Ministero della Transizione Ecologica

Commissione Tecnica PNRR-PNIEC

Parere n. 78 del 10/11/2022

Progetto	<p><i>Istruttoria Valutazione Impatto Ambientale</i></p> <p>Progetto di impianto agrivoltaico della potenza di picco pari a 40,926 MWp, sito nel comune di Viterbo, Bagnoregio e Celleno (VT) e delle relative opere di connessione alla RTN</p> <p>ID_VIP: 8204</p>
Proponente	<p>Alter Uno S.r.l.</p>

Figura 3 - Sesto d'impianto della mitigazione esterna all'impianto

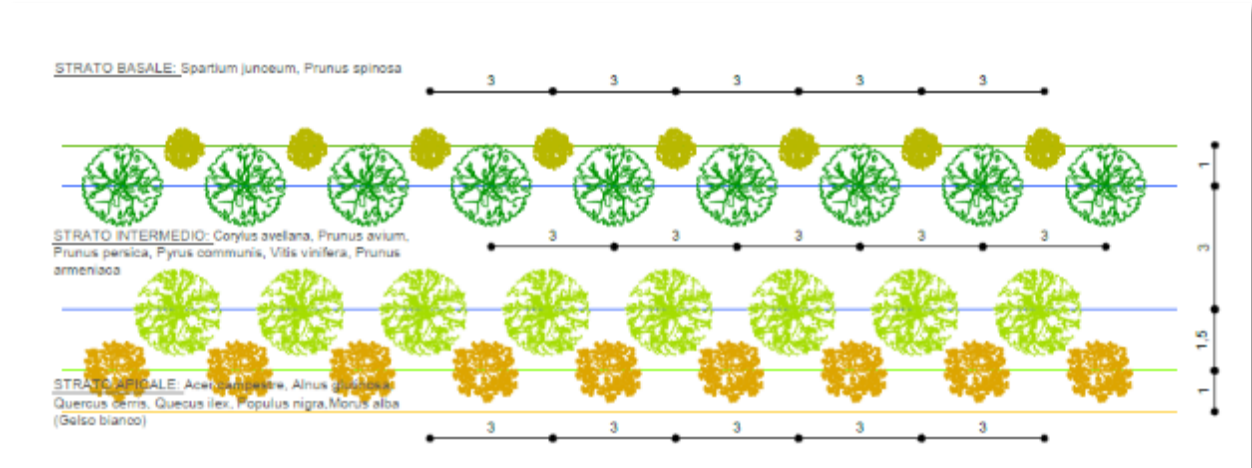
Durante il sopralluogo la Commissione ha verificato che su alcuni tratti perimetrali del futuro impianto vi è la presenza di vegetazione naturale. In tali tratti del perimetro dell'impianto il Proponente non prevede la realizzazione della fascia di mitigazione.
